Deckblatt D3 zu Blatt 3
Rüder

Kreis Stormarn
 Unterlage Nr. 13.2
 Blatt Nr. 3
 Reg. Nr.
 Straße: Radwanderweg km 0+000 - 1+469,135
 (nächster Ort): Sprengel

Radwanderweg Sprengel - Mollhagen (K 37 - L 296)
 Lageplan
 Entwässerung
 Maßstab: 1 : 500

Planfeststellungsunterlage
 Anlage: 13.2
 Blatt: D3

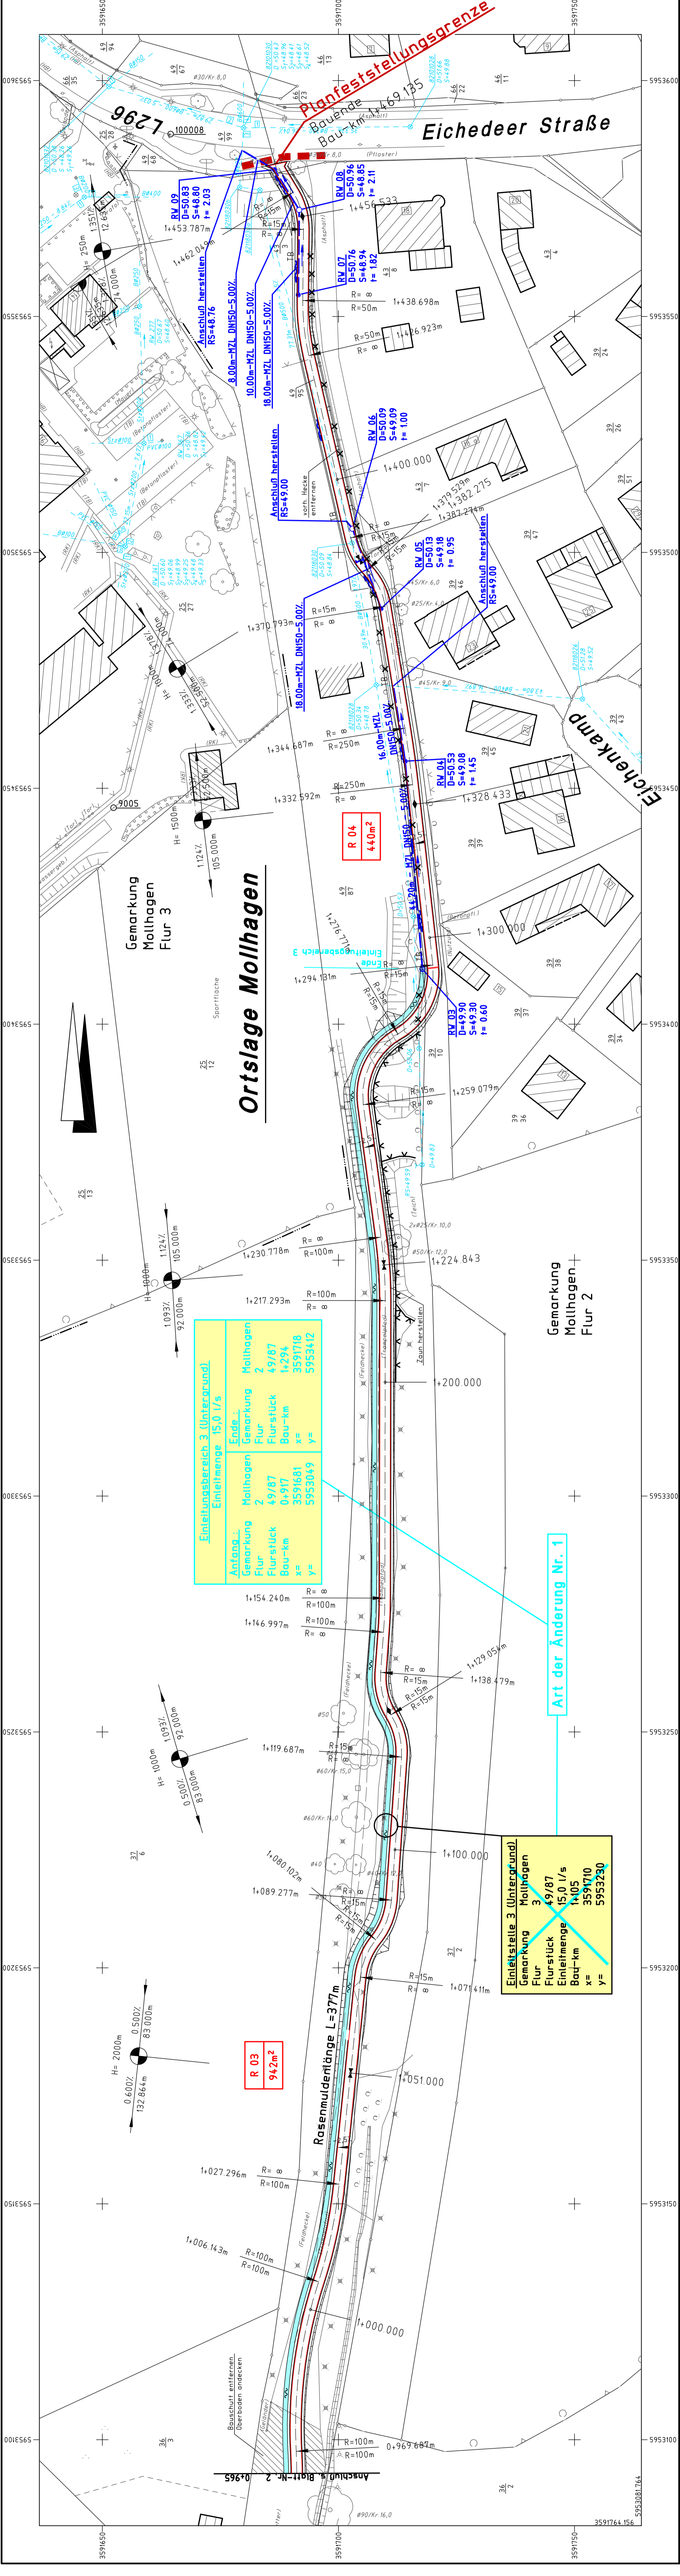
Planverfasser:	INGENIEURBÜRO VIEBROCK GmbH	Beratende Ingenieure	Johannes-Josten-Weg 17, 24321 Engleau
1	07/2017	Entwurf	Einleitungsgebiete
1	25.07.2016	Änderung gem. Vermerk vom 30.05.16	
		bearbeitet	Name
		gezeichnet	14.07.2017
		geprüft	14.07.2017
			Schwarz

Einleitungsgebiet 3 (Untergrund)	
Antang:	Ende:
Gemarkung Mollhagen	Gemarkung Mollhagen
Flur 2	Flur 2
Flurstück 0+917	Flurstück 49/87
Bau-km 5953049	Bau-km 1+294
x = 3591681	x = 3591718
y = 5953049	y = 5953412

Einleitungsgebiet 3 (Untergrund)	
Gemarkung Mollhagen	3
Flur 49/87	15,0 l/s
Flurstück 1+405	3591710
Bau-km 5953230	
x =	
y =
